Technical Service Pointer	For Immediate Attention of Your Service Department	
	<i>Technical Service Pointer #: W11436354</i> <i>Action Required: Mandatory</i> <i>Release Date: February, 2020</i>	<i>Laundry Products</i>

Maytag 4.7/5.3CF Top Load Washers and Matching Dryers

“Please rotate the knob to an available cycle” message

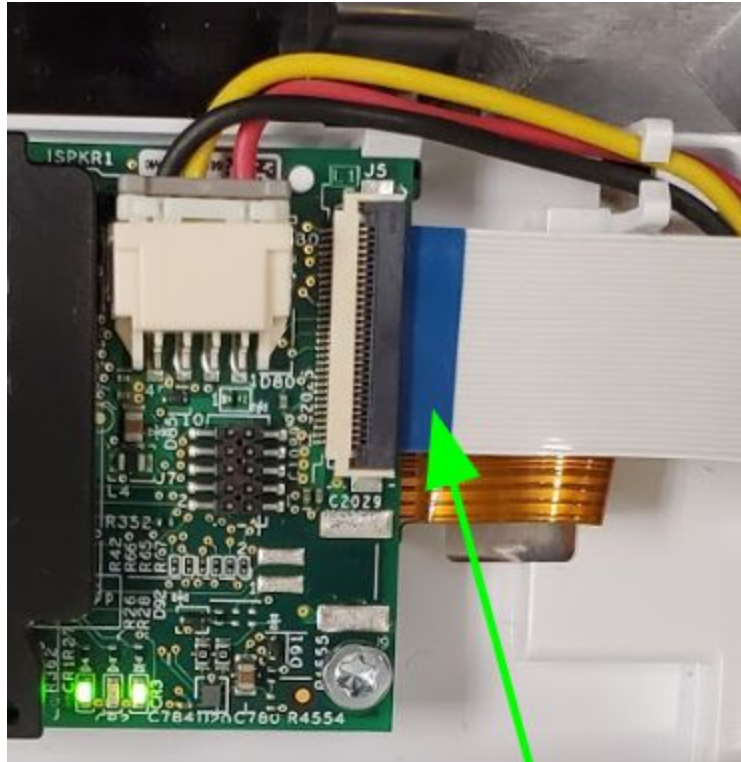
Possible Cause(s):

- The user has the knob on a blank position.
- The ribbon connector connecting the Power knob to the HMI board has become disconnected.

1. If the user has the knob on a blank position, the customer may need general instructions as to why this message occurs and where the empty places on the dial may be.
2. If the message persists, check to see that the Power knob to HMI board ribbon connector is firmly seated.
 - a. Unplug or disconnect power.
 - b. Remove the console.
 - c. Remove screws to access the HMI board.
 - d. Check to see if the ribbon connector is disconnected.

- e. If disconnected, reconnect by opening the connector, inserting ribbon cable, and closing the connector's snapping feature.

3. Reassemble the console and reattach the console to the cabinet.
4. If the ribbon connector is firmly seated and this message is still occurring, replace the console.
